Keuringsverslag van een elektrische laagspanning- en zeer lage spanningsinstallatie

NIET CONFORM

Straatnaam Lange Reeschapstraat
Huisnummer 20
Busnummer
Postcode 3680
Gemeente Neeroeteren
Land België

Controlebezoek van een huishoudelijke installatie volgens (KB 08/09/2019) - AREI Boek 1- 6.5. en 4.2.4.3.

Afbeelding schakel- en verdeelbord:

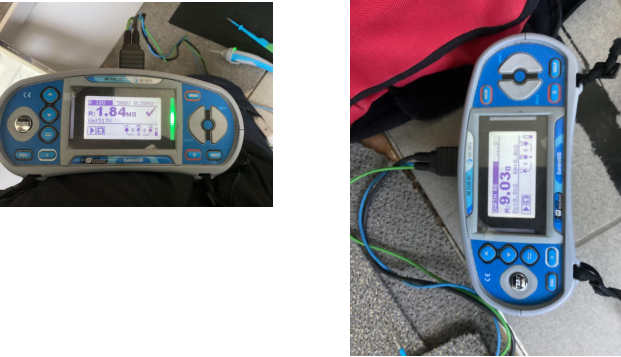
- I1.01 Eéndraadschema van de installatie is niet aanwezig. (Boek 1 Afdeling 2.12 - 2.13 en 3.1.2 en 9.1.2)
- I1.03 Situatieschema van de installatie is niet aanwezig. (Boek 1 Afdeling 2.12 - 2.13 en 3.1.2 en 9.1.2)

- Een gedeelte is aanwezig
- I5.01 De aanduiding van de stroomkringen en/of apparatuur, aansluitklemmen, enz dient aangebracht of vervuldigd te worden. (Boek 1 Onderafdeling 3.1.3.1. en 3.1.3.3.A. en 5.1.6.1)

- I5.02 Elke elementaire stroombaan moet met een hoofdletter aangeduid worden. Elk lichtpunt, contactdoos, moeten genummerd worden in volgorde gezien vanaf de beschermingsinrichting tegen overstroom. (Boek 1 onderafdeling 3.1.2.1.)

- I5.05 Verdeelbord is niet voorzien van een achterwand. (Boek 1 Onderafdeling 5.3.5.1.A.)
- I5.14 De nominale spanning dient duidelijk vermeld te worden op een oordeelkundig gekozen plaats. (Boek 1 Onderafdeling 3.1.3.3.)

- I6.01 De differentieelschakelaar aan het begin van de huishoudelijke installatie is niet verzegelbaar. (Boek 1 Onderafdeling 4.2.4.3.)
- I8.09 Bij aansluiting van meeraderige geleiders dient men aangepaste adereindhulzen te gebruiken. (Boek 1 Onderafdeling 5.2.6.1. en 1.4.1.2.)

De elektrische installatie voldoet niet aan de voorschriften van het KB 08/09/2019 - AREI Boek 1. Een aanvullend bezoek moet door hetzelfde organisme worden uitgevoerd vóór 14/4/2026. De werken, nodig om de tijdens het controlebezoek vastgestelde inbreuken te doen verdwijnen, moeten zonder vertraging worden uitgevoerd en alle gepaste maatregelen worden genomen opdat, indien de installatie in dienst blijft, deze inbreuken geen gevaar vormen voor de personen of goederen.
